改善箇所説明図

エレクトロニックコントロールモジュール

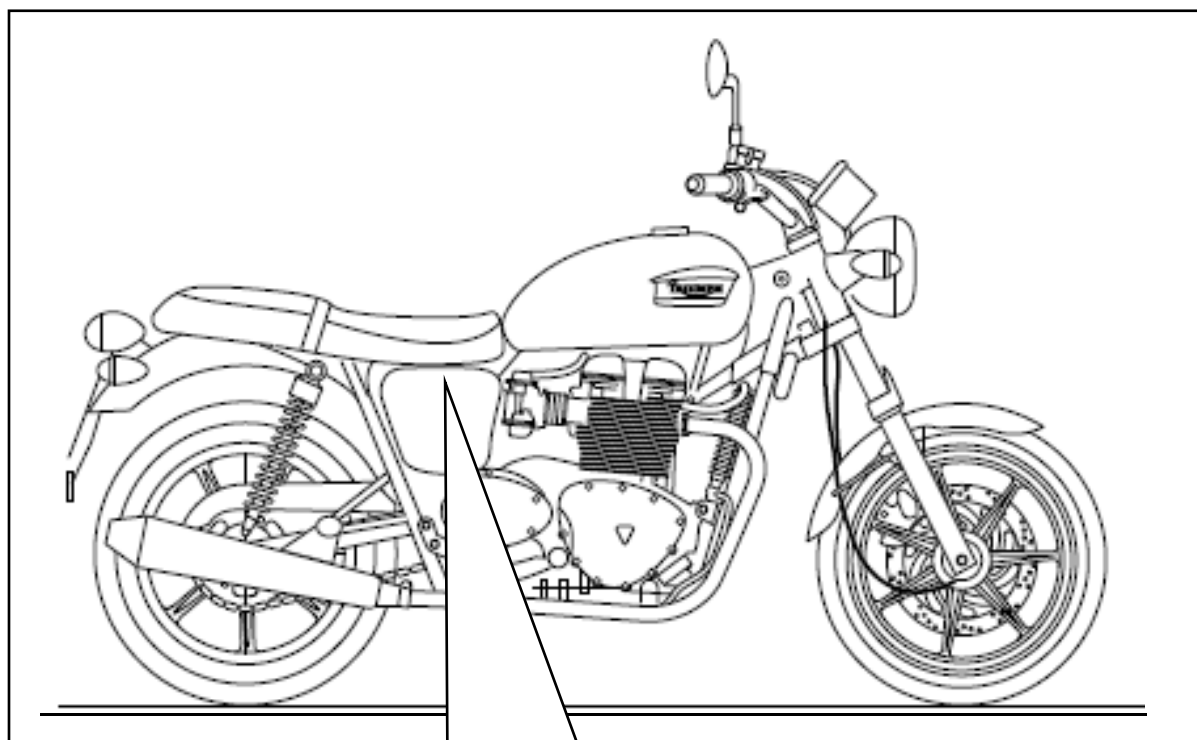
エンジンのエレクトロニックコントロールモジュールにおいて、内部基板構成部品の製造が不適切なため、内部基板上にあるインジェクタ制御部品に過大な電流が流れて、当該部品が損傷するものがある。そのため、インジェクタを制御できず、イグニッションオンの場合に燃料を噴射し続け、燃焼に必要な空気が不足して、最悪の場合、走行中にエンジンが停止するおそれがある。

全車両、エレクトロニックコントロールモジュールを良品へ交換する。
